UNIVERSIDADE FEDERAL DO ESPÍRITO SANTO  
SUPERINTENDÊNCIA DE INFRAESTRUTURA  
DIRETORIA DE PLANEJAMENTO FÍSICO  
COORDENAÇÃO DE PROJETOS E ORÇAMENTOS

## LAUDO DE ACESSIBILIDADE

### PPGE – CENTRO DE EDUCAÇÃO - 096

Calçada de Acesso à edificação (Autor do laudo).

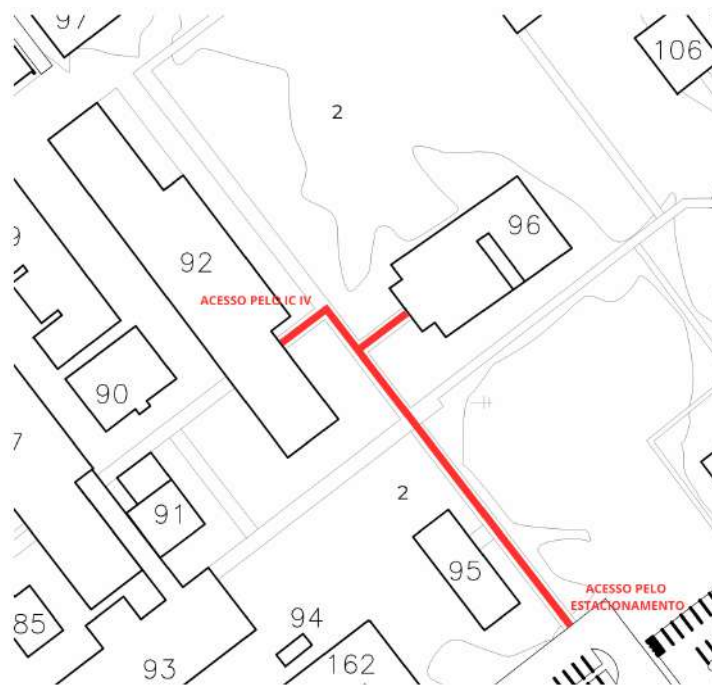
Os caminhos existentes até a edificação são, em sua maioria, regulares, sem interferências no nivelamento. Não há piso tátil direcional ao longo do passeio, podendo ser um limitador para a pessoa deficiente. Além do mesmo ser a mais de 50m conforme norma.

- Ausência de piso direcional ao longo do passeio para ter acesso ao edifício em questão;

- Deve se previsto piso tátil direcional e este deve estar de acordo com a NBR 16537/2024.

Porta de acesso à edificação (Autor do laudo).

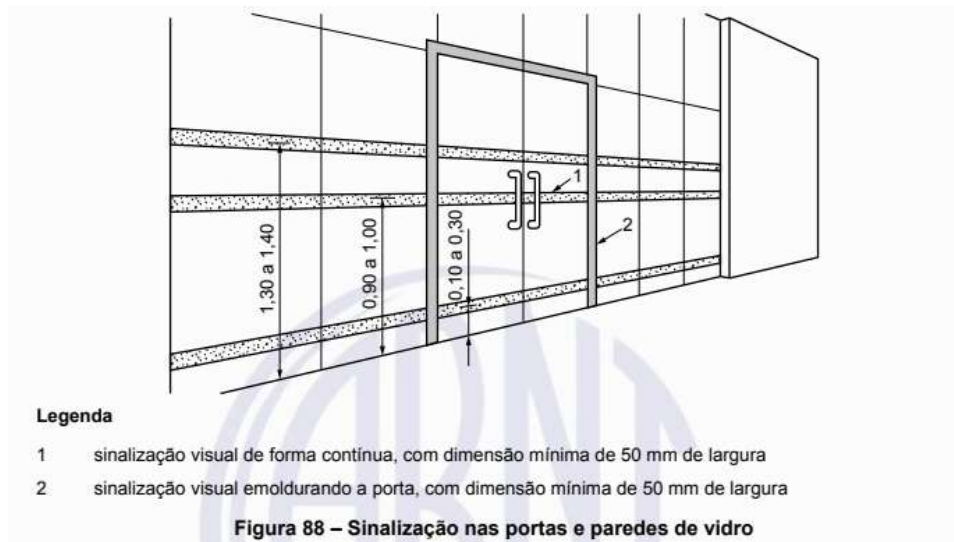
A edificação possui duas portas de acesso, uma primeira e outra secundária. A primeira porta é de aço e vidro, do tipo de abrir e funciona como um portão de acesso, a segunda porta é de vidro e ambas abrem para dentro da edificação.

- Não possui Símbolo Internacional de Acesso (SIA);
- Para portas envidraçadas localizadas nas áreas de circulação, estas devem ser claramente identificadas com sinalização visual de forma contínua;
- Falta a sinalização em alto relevo para identificação da edificação ao lado da porta;
- Não há identificação tátil e não há mapas acessíveis de orientação.
- Existe um pequeno sobressalto na primeira porta de acesso entre o passeio e a edificação.

- Sinalizar visualmente a porta de entrada com dimensão conforme figura 88, da NBR 9050/2020 abaixo;

- Utilizar sinalização de portas conforme figura 62, NBR 9050/2020 abaixo;
- Remover o ralo existente e propor novo local para sua inserção fora da rota acessível;

- O desnível existente deve ser regularizado de forma a não interferir no acesso a edificação conforme NBR 9050:2020.

Mobiliário de espera (Autor do laudo).

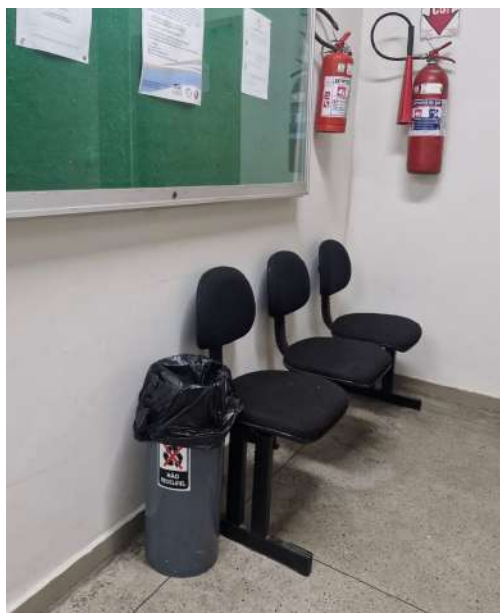
- Não há sinalização que permita a identificação do mobiliário por uma pessoa com deficiência visual;
- O modelo de mobiliário existente pode dificultar a detecção do mesmo por bengala.

- Sinalizar nas mediações do mobiliário com piso tátil de alerta;
- Adaptar ou trocar o mobiliário por um que seja mais fácil de ser detectado por bengala.

Bebedouros presente no prédio (Autor do laudo).

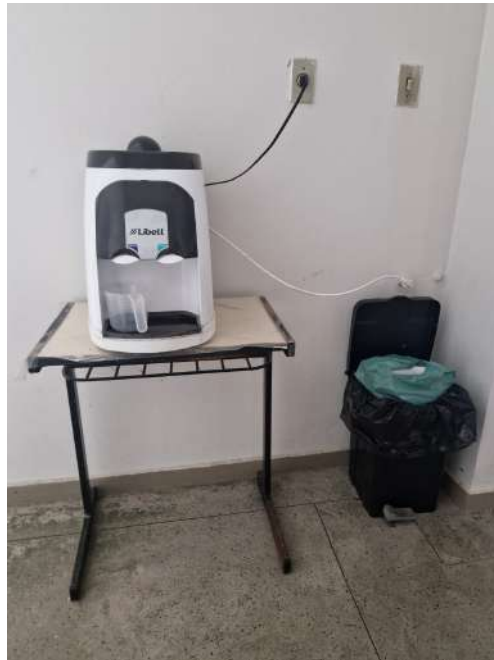
O bebedouro é do tipo purificador de água e não possui duas bicas com alturas diferentes, além de não possuir sinalização.

- Os bebedouros não possuem pelo menos duas alturas de bica, sendo uma a 0,90 m e outra entre 1,00 m e 1,10 m, conforme indica o item 8.5.1.1 da ABNT NBR 9050:2020
- A bica deve ser do tipo de jato inclinado, estar localizada no lado frontal do bebedouro, permitir a utilização por meio de copos e ser de fácil higienização, como indica o item 8.5.1.2 da ABNT NBR 9050:2020;
- Não há piso tátil de alerta no entorno do bebedouro para sua identificação.

- Deve ser instalado um bebedouro de bica com duas alturas (uma a 0,90 m e outra entre m e 1,10 m) e com altura livre inferior de, no mínimo, 0,73 m do piso para aproximação conforme item abaixo:

- Deve conter ao redor de mobiliários, como bebedouros, sinalização tátil de alerta, caso não dê para ser detectado por bengala longa.

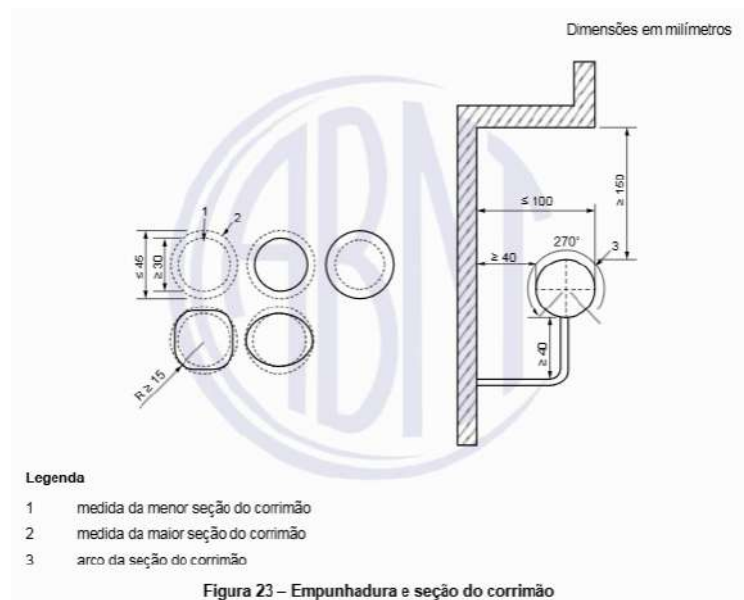
- Os corrimãos laterais não são contínuos ao longo de toda a escada com interrupção nos patamares;
- Os corrimãos estão instalados a apenas uma altura, não atendendo ao estabelecido pela NBR 9050/2020 de um corrimão de duas alturas com 92 cm e 70 cm do piso;
- Os corrimãos não possuem prolongamento de, no mínimo, 30 cm antes do início e após o término da escada;

- Retirada do corrimão atual e instalação de um novo contínuo com duas alturas, de 70 e 92cm, e com prolongamento de 30cm antes do início e após o término da escada, conforme item 6.9 da ABNT NBR 9050 e dimensões de empunhadura conforme item 4.6.5;

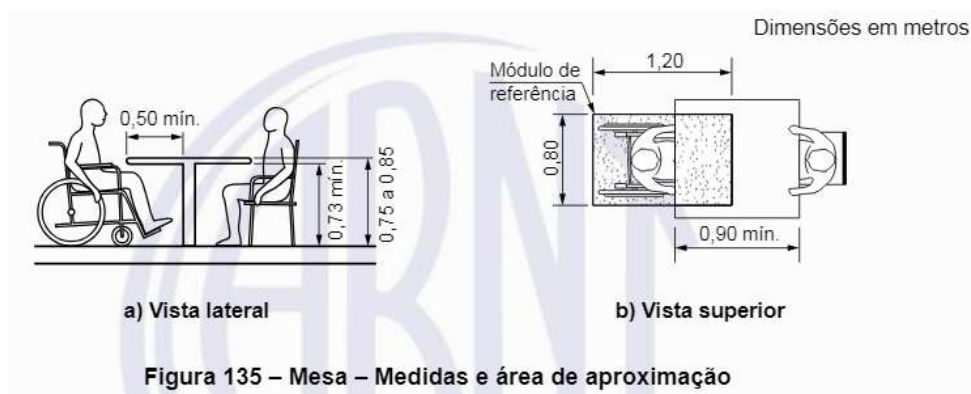
- Corredores estreitos entre as cadeiras;
- A altura da borda inferior da lousa é maior que 0,90 m em relação ao piso;
- Não existe área de manobra junto à lousa (1,20 x 1,50 m) para manobra de 180°;
- O mobiliário das salas não possui a quantidade mínima exigida de carteiras para P.C.R.;
- Não existe sistema de comunicação para pessoas com deficiência ou mobilidade reduzida, nem para as com perda visual e auditiva.

- Disponibilização de pelo menos 1% das mesas das salas de aula, com no mínimo uma para cada duas salas de aula, acessíveis a P.C.R., conforme item 9.3.1 da ABNT NBR 9050;

- As lousas devem ser acessíveis e instaladas a uma altura inferior máxima de 0,90 m do piso. Deve ser garantida a área de aproximação

- Definição do número máximo de cadeiras por sala, considerando que haja um corredor de 0,80m para passagem de uma pessoa em cadeira de rodas, conforme dimensão do módulo de referência, no item 4.2.2 na ABNT NBR 9050;
- Colocar uma faixa a 1,50m de distância da lousa e paralela a essa a fim de delimitar o limite até onde devem ser dispostas as cadeiras, de forma a atender a área de manobra junto à lousa;
- Instalação de um sistema de comunicação para pessoas com deficiência ou mobilidade reduzida, conforme item 10.5 da ABNT NBR 9050.

Sala de atendimento (Autor do laudo).

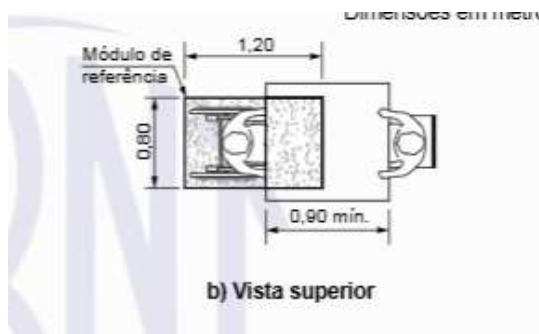
Foi analisado nas salas de atendimento ao usuário (Secretaria, Coordenação Pedagógica e Coordenação Administrativa) balcões de atendimento sem iluminação uniforme e com a superfície não atendendo a largura mínima como é estabelecido pela Norma de Acessibilidade. Além disso, não há área de manobra para pessoa com cadeira de rodas.

- O balcão não possui superfície com largura mínima de 90cm e espaço de atendimento para módulo PCD de acordo com NBR 9050/2020;
- Não existe área de manobra junto ao balcão de atendimento (1,20 x 1,50 m) para manobra de 180°;
- O balcão não está iluminado uniformemente.

- Trocar o balcão existente por um que atenda o mínimo exigido pela norma;

- Fazer as adaptações necessárias para se garantir a iluminação adequada do balcão;

- Instalar uma faixa a 1,50m de distância do balcão e paralela a esse a fim de delimitar o limite até onde devem ser dispostos os balcões, de forma a atender a área de manobra.

Auditório do PPGE (Autor do laudo).

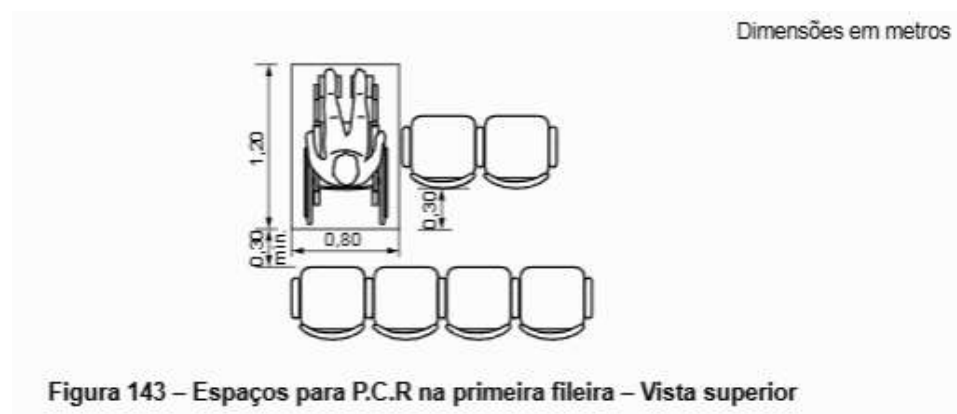
Auditório localizado no primeiro pavimento com circulação interna de 1,37 metros e uma porta de acesso do tipo dupla de abrir com 1,2 metros. Além disso, o espaço apresenta paredes pintadas na cor branca, piso, laje aparente pintada de branco e sem forro e carteiras longarinas de 3 lugares com prancheta. Ademais, o palco tem medidas de 8,85 x 2,54 metros e possui 0,30 metros de altura, com uma rampa de 0,87 metros de largura por 1,17 metros de distância no canto direito do palco.

- Não há espaços reservados para pessoas em cadeiras de rodas junto ao mobiliário com dimensões mínimas de 1,2mx0,8m;
- Não há assento reservado para pessoa obesa;
- Não há assento reservado para pessoa com mobilidade reduzida;
- A rota acessível que liga a plateia ao palco não é sinalizada e fica no campo visual da plateia;
- Não existe um local destinado a intérprete de libras ou guias-intérpretes, com boa visibilidade e iluminação adequada;
- Os corredores de circulação não apresentam corrimão, conforme 4.6.5 da ABNT NBR 9050:2020.

- Providenciar espaços para P.C.R, P.M.R e P.O suficientes, conforme especifica a norma NBR 9050/2020, vide figuras abaixo.

- Sinalizar a rota acessível, tanto na plateia quanto no palco e fazer tratamento do piso externo.
- Os espaços para P.C.R. ou assentos para P.M.R. e P.O. devem estar distribuídos na plateia, de forma que a tela ou a boca de cena estejam dentro do cone visual formado pelo ângulo de 30, traçado em planta a partir do centro dos olhos do observador. Deve ser preservada a passagem entre as fileiras. Mesmo quando houver P.C.R., conforme o item 10.3.2.6 da ANBNT NBR 9050:2020;

- O desnível entre o palco e a plateia deve ser vencido através de rampa com largura mínima de 0,90 metros e ter inclinação adequada de acordo com a altura desnível ou equipamento eletromecânico;

Copinha (Autor do laudo).

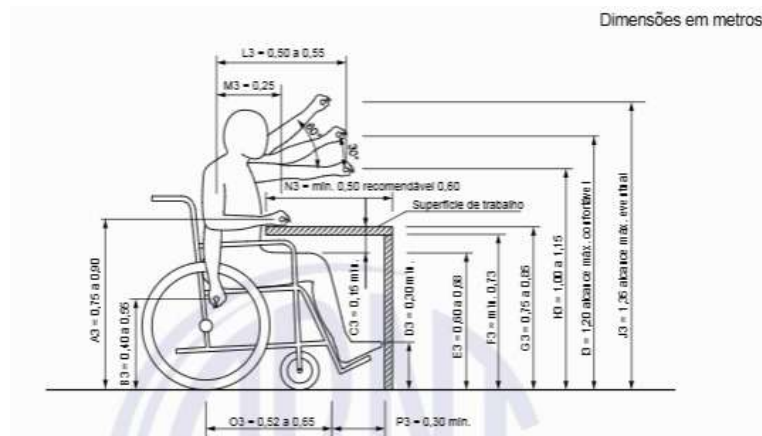
- Passagem de circulação inferior a 80cm para entrada e circulação ao cômodo;
- Não há alcance manual adequado para pessoa em cadeira de rodas;

- O balcão existente possui altura de 0,91m, sendo superior a 0,85m como orienta norma, conforme a o item 10.9.7 da ABNT NBR 9050;

- A área de manobra de cadeiras de rodas sem deslocamento deve seguir as dimensões mínimas, conforme especificado no item 4.3.4 da NBR 9050/2020;
- As distâncias para alcance manual devem seguir conforme o especificado no item 4.6 da NBR 9050/2020 para se obter conforto no alcance manual, tanto para pessoa em pé como para pessoa em cadeira de rodas;

- As cozinhas e similares devem possuir módulo de referência de diâmetro de 1,5 metros, conforme o item 10.9.7 da ABNT NBR 9050:2020;

Cabine PCD (Autor do laudo).

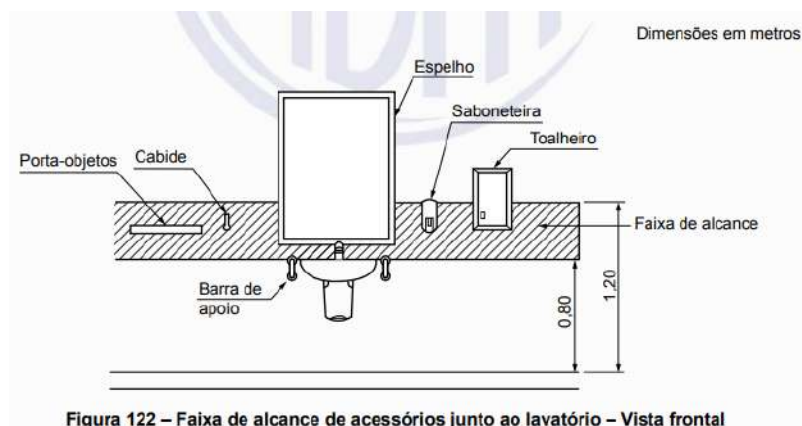
- Não se observou alarme de emergência próximo à bacia que deve ser previsto conforme item 5.6 da NBR 9050:2020;
- Os pisos e paredes dos ambientes de sanitário acessível não possuem contraste a fim de facilitar a orientação de pessoas com baixa visão;

- A borda superior da bacia sanitária, sem o assento e com o assento, está a uma altura, respectivamente de 38 cm e 40 cm, não atendendo ao exigido pela norma de 43 cm a 45 cm de altura sem o assento;

- As barras estão posicionadas (alturas, larguras e distâncias mínimas entre vaso e parede) inadequadamente de acordo com as regras pré-estabelecidas na norma;

- Não existe barra de apoio instalada verticalmente;
- Não existe barra de apoio para o lavatório;
- Não existem orientações nem identificação da localização seguindo orientações do desenho universal dos sanitários acessíveis da edificação;

- Não possui sinalização tátil ou sonora na parede adjacente a porta;
- O botão de acionamento da válvula de descarga está posicionado à altura 1,16, o que não corresponde à exigência da norma, além de não ser do tipo recomendado pela legislação;

- A torneira do lavatório não é do tipo alavanca, sensor ou equivalente;
- As medidas do puxador horizontal da porta de acesso se encontram erradas assim como a proteção mecânica na parte inferior.

- O botão/válvula de desgarrá deve possuir altura máxima de 1,00m, conforme o item 7.7.3.1 da NBR 9050:2020;
- Deve-se considerar as alturas indicadas na Figura 122, conforme indica norma.

- As portas dos sanitários acessíveis devem possuir puxador horizontal e proteção mecânica na parte inferior, como mostra a Figura 86 da ABNT NBR 9050:2020;

Banheiro de uso coletivo (Autor do laudo)

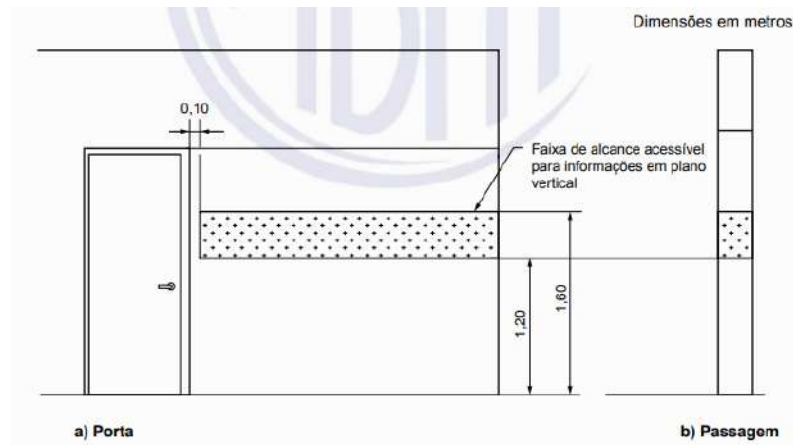
- Não há sinalização indicando os cômodos;
- Não há símbolo representativo indicando o tipo de sanitário;
- O mictório não possui barra de apoio;
- As portas do boxe comum abrem para o interior, o que é exigido 1,20 de afastamento entre o vaso e a porta do boxe;
- Os pisos e paredes dos ambientes de sanitário acessível não possuem

contraste entre piso e parede a fim de facilitar a orientação de pessoas com baixa visão;

- Não se observou alarme de emergência próximo à bacia que deve ser previsto conforme item 5.6 da NBR 9050:2020;

- Quanto a indicação dos cômodos deve-se seguir recomendações da figura 62 da NBR 9050/2020;

- Para deslocamentos frontais, circulações mínimas e aberturas deve-se seguir recomendações da figura 83 da NBR9050/2020;
- Para boxes comuns deve seguir a recomendação da figura 116 da NBR 9050, inserida abaixo;
